# Schéma de Raccordement au Réseau des Énergies Renouvelables (S2REnR) de la Guyane

**Avis préalable de l'Autorité Environnementale  
et mémoire en réponse**

### **Avis délibéré de l'Autorité environnementale sur le schéma de raccordement au réseau des énergies renouvelables (S2REnR) de la Guyane**

N° MRAe : 2019AGUY3

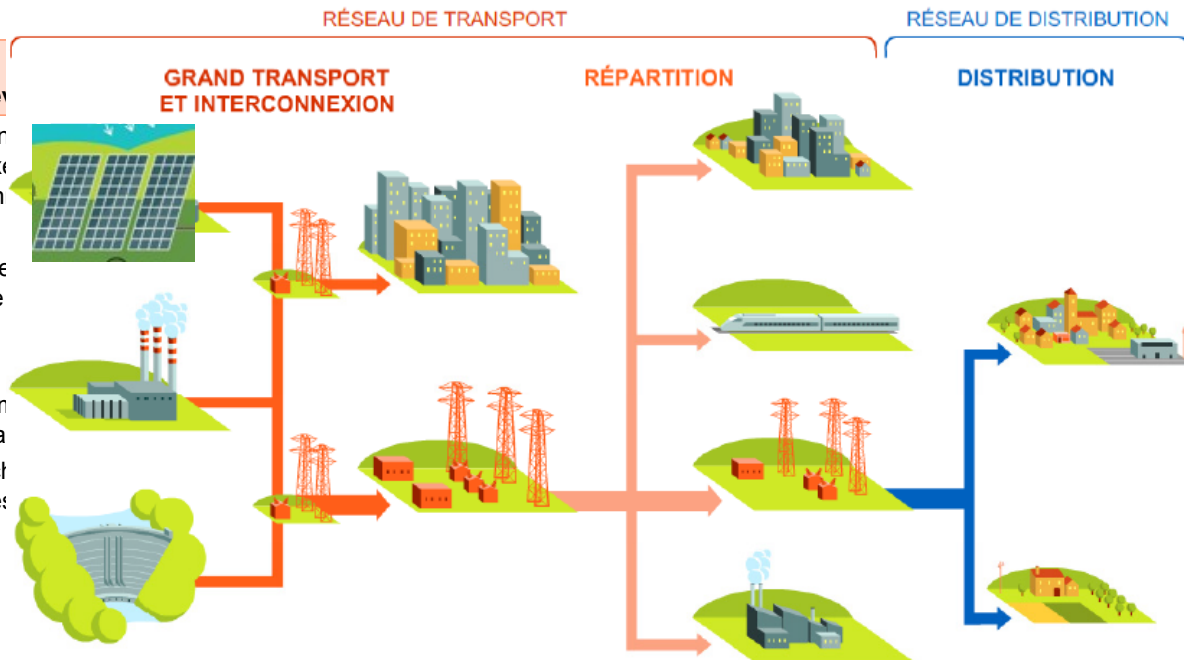
Si la teneur générale et la finalité du propos est explicite, il reste cependant que la thématique du transport (distribution d'électricité) reste relativement technique, et que sa présentation mériterait d'être précisée. L'Ae recommande de préciser la présentation du fonctionnement du réseau de transport et de distribution de l'électricité et de ses équipements, afin de rendre ce schéma moins technique et plus compréhensible pour le public, si besoin au moyen d'illustrations.

Le réseau d'acheminement de l'énergie électrique est organisé en 2 niveaux : **le réseau de transport et le réseau de distribution.**

Le **réseau de transport** transporte l'énergie des centres de production vers les grandes zones de consommation. Il s'agit des lignes Très Haute Tension (THTB - 400/225Kv) et des lignes Haute Tension (HTB – 90kv). Le réseau de transport de Guyane est composé de 414km de ligne HTB. Le réseau de transport concerne l'échelle nationale, régionale et départementale. Il va alimenter les agglomérations et les entreprises fortement consommatrices (centre spatial par exemple).

Le **réseau de distribution** permet de transporter l'énergie électrique à l'échelle locale, vers les villes, les particuliers, ... Le réseau de distribution correspond à des lignes Moyenne Tension (HTA) et Basse Tension (BT).

Entre chaque étape de modification de voltage, de la production à la distribution finale, des **postes de transformation** permettent de transformer l'énergie électrique pour la contrôler, la transformer et la répartir selon les besoins. Ainsi, ils peuvent soit répartir l'énergie sur les différentes lignes issues du poste (interconnexion entre les lignes de même niveau de tension), soit passer d'un niveau de tension à l'autre (transformation de l'énergie).

Les postes source qui sont abordés dans l'étude correspondent à des postes de transformation entre réseau de transport et Distribution.
